## REGIONE DEL VENETO

COMITATO REGIONALE V.I.A.  
(L.R. 18 febbraio 2016 n°4)

Parere n. 71 del 08/05/2019

**Oggetto:** COMMISSARIO PER L'ADEGUAMENTO DELLA VIABILITÀ STATALE NELLA PROVINCIA DI BELLUNO PER L'EVENTO SPORTIVO CORTINA 2021.  
S.S. 51 "di Alemagna" – Piano straordinario per l'accessibilità a Cortina 2021 - Attraversamento dell'abitato di San Vito di Cadore e Piano di Utilizzo terre ex art. 9 del DPR 120/2017 - Comune di localizzazione: San Vito di Cadore (BL).  
Procedura di VIA Statale (D.Lgs. 152/2006 e ss.mm.ii., L.R. 4/2016 e ss.mm.ii.).  
Rif. MATTM ID: 4461.

*Galleria GA4 a valle di via Senes*

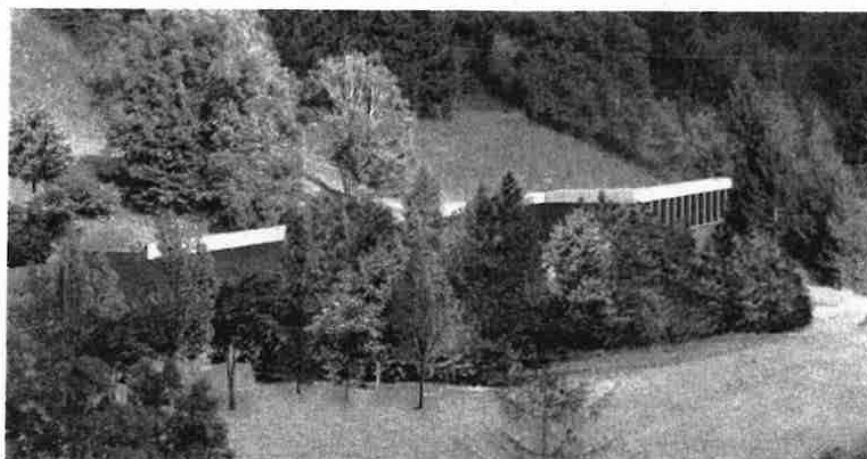
- 2) Nonostante la previsione di diversi provvedimenti di mitigazione paesaggistica, nella planimetria e nelle sezioni generali di progetto (elaborati P00PS00TRAPL02C, P00PS00TRAST04B, P00PS00TRASZ01B) non è possibile distinguere i vari tipi di galleria artificiale che si intende adottare e non sono differenziate le estensioni dei tratti con galleria finestrata, con galleria integralmente coperta, con mezza galleria coprente solo la corsia di monte, dato che la planimetria riporta le gallerie soltanto sezionate orizzontalmente. Tali differenze emergono invece negli elaborati di dettaglio (da T00GA01STRDI01B a T00GA04STRSZ01B) e nella planimetria delle mitigazioni (elaborato T00IA02AMBPL06B). Da questi ultimi si evince che la galleria artificiale integralmente coperta è adottata per brevissimi tratti, all'estremità nord dell'opera GA1 (al fine del sovrappasso della strada comunale del cimitero) e nella parte centrale dell'opera GA2; nella planimetria delle mitigazioni appare integralmente coperta, però, l'estremità sud dell'opera GA4, in realtà finestrata, nel relativo elaborato di dettaglio progettuale (T00GA04STRDI02A) e nei fotoinserti (estratti seguenti). La galleria GA2 prevede dei brevissimi tratti agli imbocchi con mezza copertura, mentre le gallerie GA1 e GA4 sono all'incirca per una metà con copertura integrale e per l'altra metà con mezza copertura.

*Estratto dal P.A.I. e zona di localizzazione della rotatoria (doc. fotografica di progetto)*

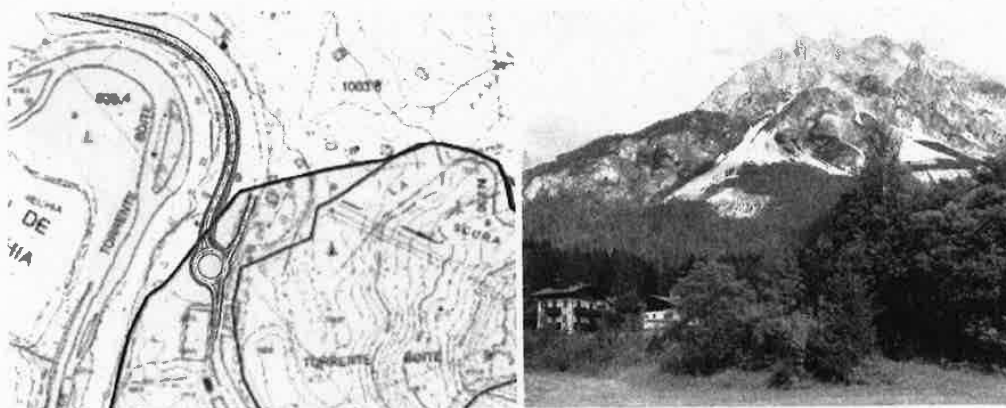
- 6) La collocazione della rotatoria di ingresso alla variante da sud est, in località La Scura, è prevista in una zona con pericolosità idrogeologica media di livello P2, posta al limite del complesso sistema franoso interessante il versante occidentale del Monte Antelao.
